### Wettbewerb für ein Alters- und Invalidenasyl in Delsberg.

### Rapport du Jury

11me Prix. Projet N° 32. Plan du rez-de-chaussée. — Echelle 1 : 600.

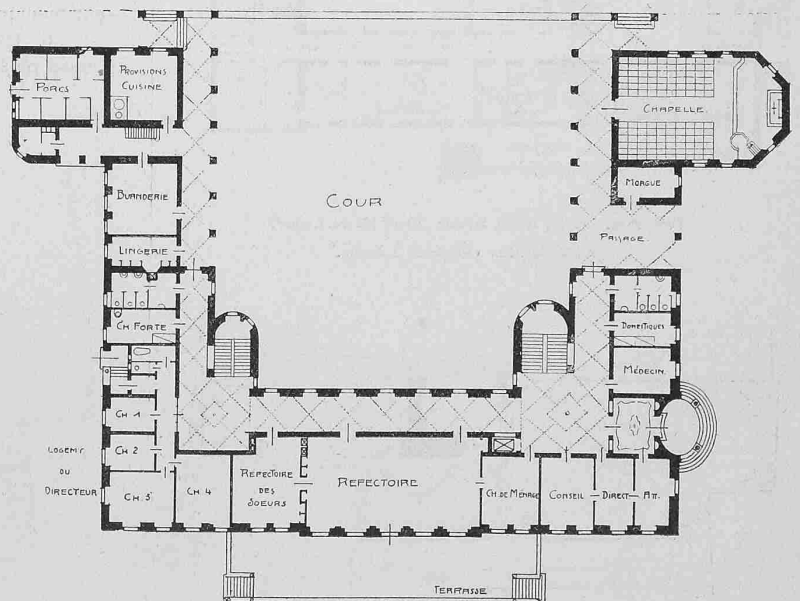
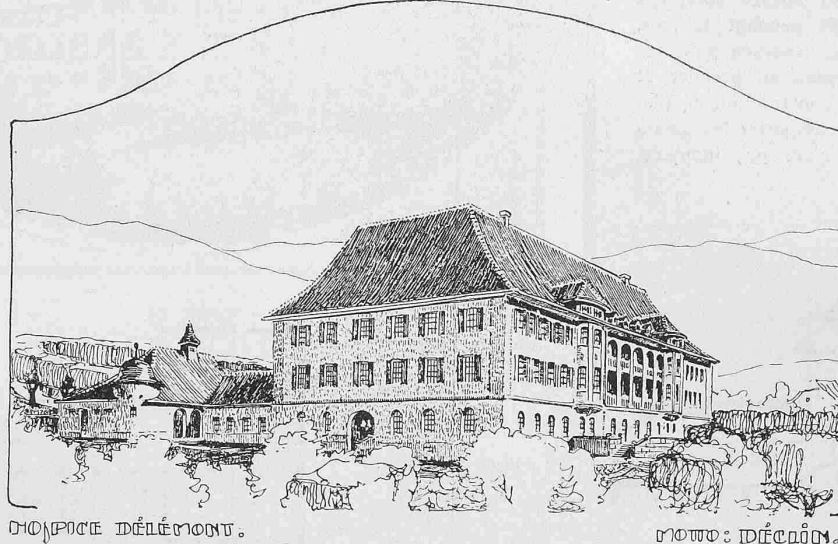
32. *Déclin*. Composition avec cour très intéressante. Projet bien étudié. Excellente orientation des différents locaux; cependant la chapelle indépendante du bâtiment principal et reliée à celui-ci par des portiques augmente un peu trop le cube de construction. Bonne architecture, bien proportionnée.
